Oggetto: Osservazioni in relazione al progetto della RDP Srl (ID_VIP 11282) per la realizzazione di un impianto eolico, costituito da 8 aerogeneratori di potenza unitaria pari a 7,2 MW, per una potenza complessiva di 57,6 MW, da realizzarsi nel Comune di Ruvo di Puglia (BA), oltre ad un sistema di accumulo di potenza pari a 50 MW e incluse le opportune opere di connessione alla RTN, ricadenti anche nei comuni di Terlizzi (BA) e Bitonto (BA), presentato in data 28/03/2024.

TITOLO ELABORATO:
 Osservazioni in relazione al progetto della RDP Srl (ID_VIP 11282) - INTERFERENZE

Osservazioni in relazione al progetto della RDP Srl (ID_VIP 11282)

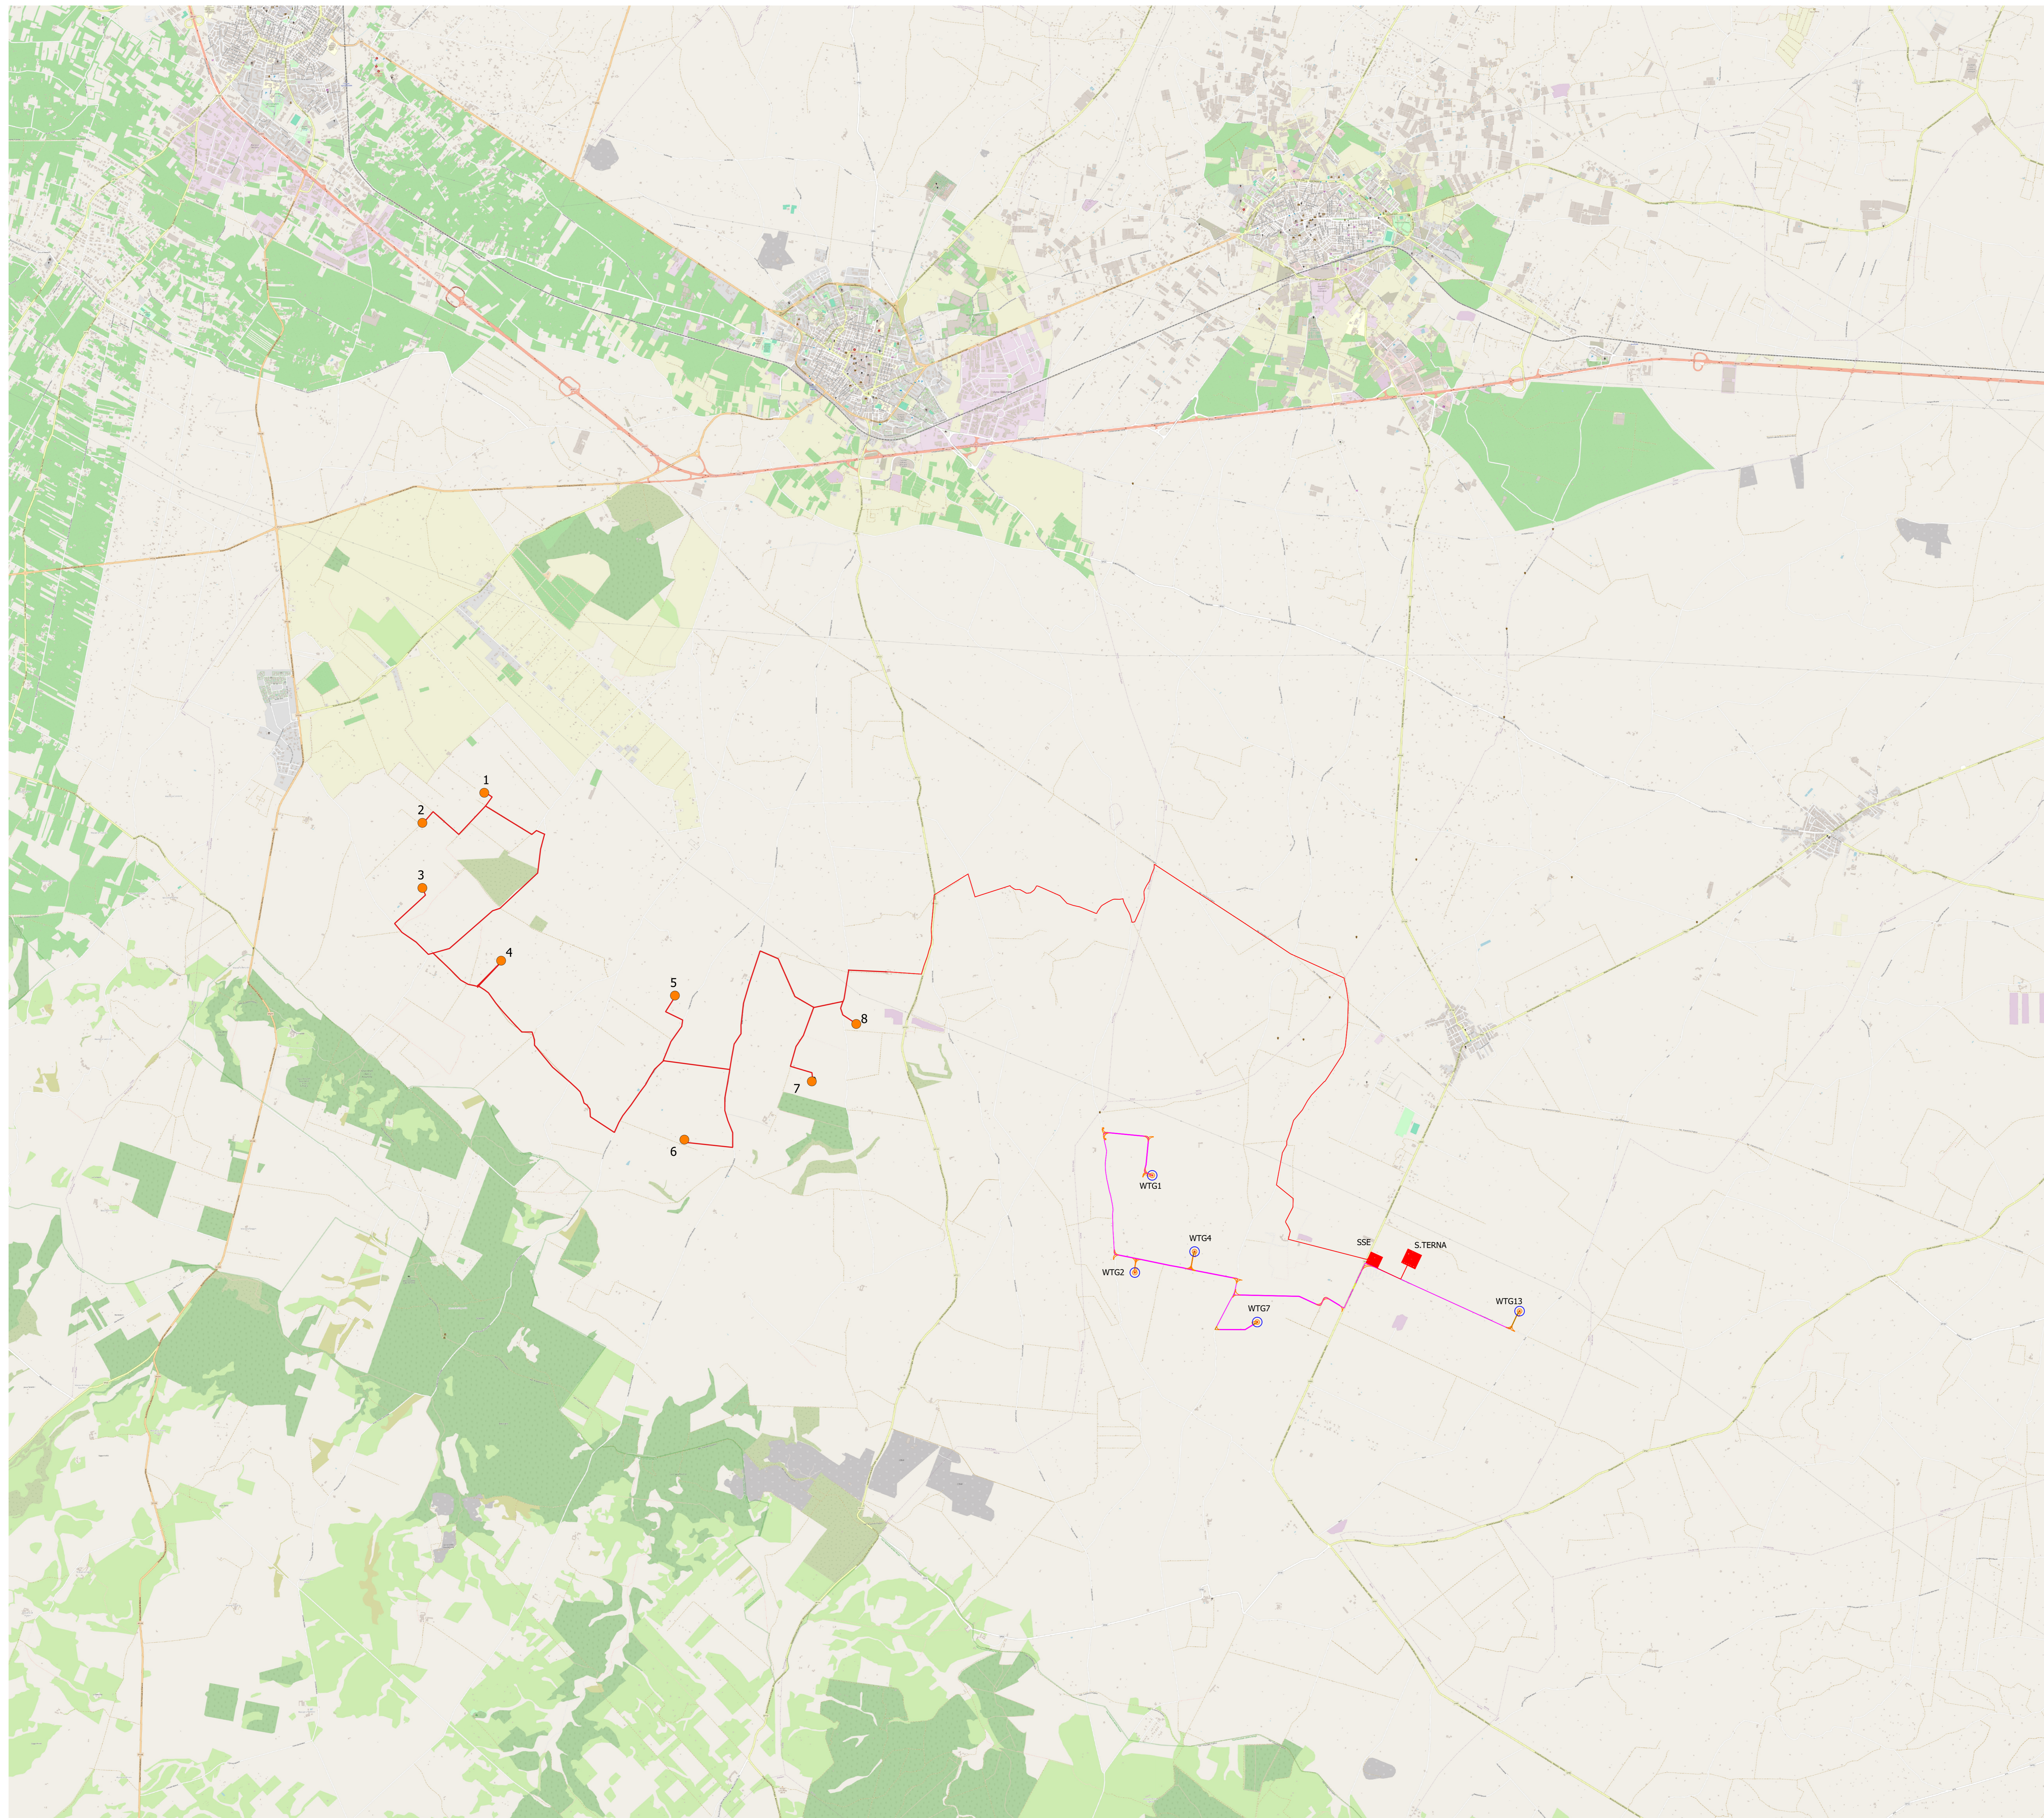
- Il Progetto citato in oggetto di proprietà della RDP interferisce da piano particellare caricato sul portale del MASE con il Progetto di proprietà della scrivente sulla particella 147 e 15 Foglio 131 del Comune di Bitonto, come meglio rappresentato nell’Allegato 1 “Planimetria di interferenza”.
- Il Progetto citato in oggetto di proprietà della RDP non considera nell’analisi degli impatti cumulati il Progetto di proprietà della Scrivente (Allegato 2 “Inquadramento impianti”),

- che venga coerentemente modificato il progetto della RDP con lo spostamento della relativa stazione SSE e cavo di alta tensione che collega la stazione SSE alla stazione Terna in modo da eliminare la sovrapposizione con gli allargamenti necessari per arrivare alla WTG13 della Società scrivente;
- che la Scrivente venga d’ora in avanti inclusa nelle comunicazioni relative al progetto della RDP Srl in quanto direttamente coinvolta nell’area di intervento.
